**DIRECTOR DIVISIÓN DE NUEVAS CREACIONES**

REF: Expediente No. **12-021280**- solicitud de patente de invención a favor de **GEOSPACE TECHNOLOGIES, LP** Título **GEÓFONO CON SENSIBILIDAD MEJORADA**

## **RECURSO DE REPOSICIÓN**

**Figura 1 (D1)**

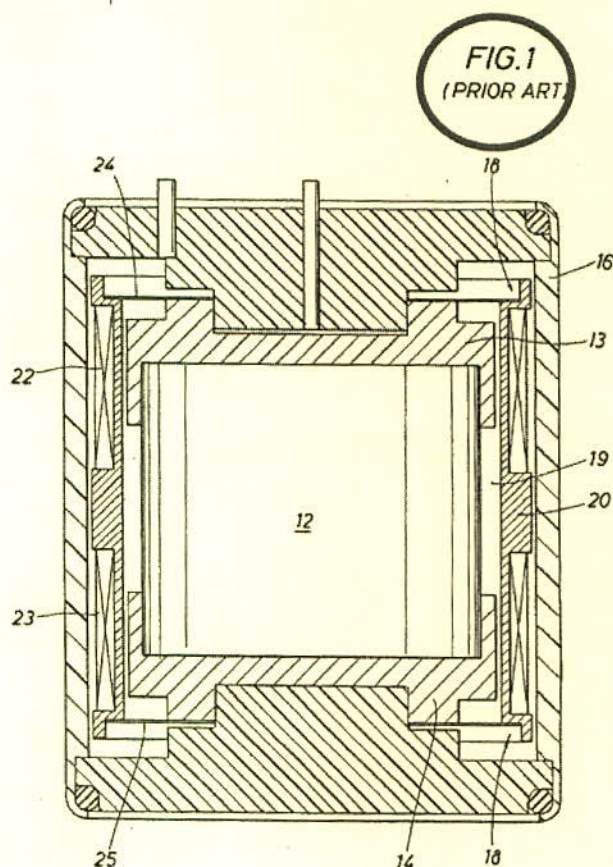
Lo anterior nos resulta sorprendente puesto que la única justificación presentada para refutar los argumentos debidamente expuestos por parte del solicitante corresponde a una **suposición** mediante la cual simplemente se asume que D1 revela aspectos cuantitativos equiparables a los acá reivindicados tomando como partida una figura de carácter meramente cualitativo, en la cual **no** se hace alusión alguna a la relación cuantitativa existente entre un elemento y otro, tal como se observa a continuación.

No siendo suficiente lo anterior, y como muestra contundente de la falta de objetividad de su Despacho, notamos que -al parecer- el examinador omitió la realización de una lectura completa de las divulgaciones de D1, y por este motivo no notó que la figura 1 corresponde a una figura que ilustra una modalidad preferida de geófono del arte previo, tal como se resume a continuación (Ver Columna 2):

De esta manera, contrario a lo supuesto por su Despacho, la figura 1 de D1 **no corresponde a una descripción gráfica de las enseñanzas de D1** sino que corresponde a una ilustración (sin escala) de los conocimientos del arte previo, la cual únicamente describe cualitativamente la disposición de elementos de los geófonos del arte previo. Lo anterior resulta aún más claro cuando se observa la descripción de las demás figuras contenidas en D1, tal como se ejemplifica a continuación:

| Características esenciales                                                                 | D1                                                                                                         | D2                                                                       |
|--------------------------------------------------------------------------------------------|------------------------------------------------------------------------------------------------------------|--------------------------------------------------------------------------|
| <b><u>En donde el citado geófono (110) se dispone de tal manera que la relación es</u></b> | <b><u>La relación <math>I_p I_g / r_a t_i</math> es 21.3 (deducido de las dimensiones de la figura</u></b> | No menciona.                                                             |

| <u>mayor que 20.</u> | <u>1) (Fig. 1, elementos 13 y 14).</u> |  |

- (i) el examinador empleó la figura 1 –la cual como ya fue establecido no corresponde a las divulgaciones de D1– para afectar una de las características esenciales de la presente invención. Es decir, el examinador combinó algunas de las divulgaciones de D1 con una supuesta relación que no corresponde a la invención de D1, y
- (ii) el examinador supuestamente extrajo una relación cuantitativa a partir de una figura que no se encuentra en escala, ni define valores puntuales que definan en términos numéricos los elementos revelados.
